Houtkolk fase 2 Dokkum

Inleiding

Uitzicht vanaf 5^e etage.

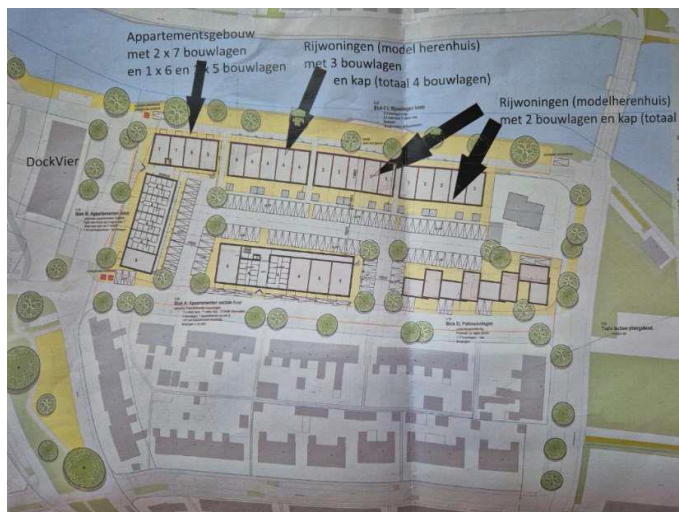
De hogere bebouwing bestaat uit een blok van 4 appartementsgebouwen van 2 x 7, 1 x 5 en 1 x 6 bouwlagen met een hoogte van minimaal 22 meter van de 2 x 7 bouwlagen. Deze zijn gesitueerd op 23 meter gerekend vanaf ons appartementsgebouw. (zie tekening).

Wij zien met dit hoge appartementen blok GEEN voldoende lucht tussen de bebouwing zoals de gemeente beweert.

Wat er dan bedoeld wordt dat zo "wandwerking" wordt voorkomen, is ons niet duidelijk.

Ook wordt er gesteld dat er enige transparantie is met een doorkijkje vanaf de Wâlddyk naar de Dokkumer Ie maar die transparantie geldt niet voor de bewoners van De Polle die rechtstreeks zicht hebben op de hoge appartementen.

Met wandwerking wordt bedoeld het massief, monotoon en massaal presenteren van een gevel naar de openbare ruimte. Dit kan worden voorkomen door openingen te realiseren, verschillende kleurstellingen te gebruiken en door de gevel te laten verspringen.

In de bestaande situatie was er ook bebouwing aanwezig. In het bestaande bestemmingsplan is een bouwhoogte van 9 meter toegestaan. De nieuwe gevel varieert van 4 lagen tot 7 lagen. De afstand tussen beide appartementengebouwen is echter relatief groot met 23 meter. In een normale woonstraat is de afstand vaak 12 tot 20 meter. Er is daarmee geen sprake van een onevenredige belemmering van het uitzicht.
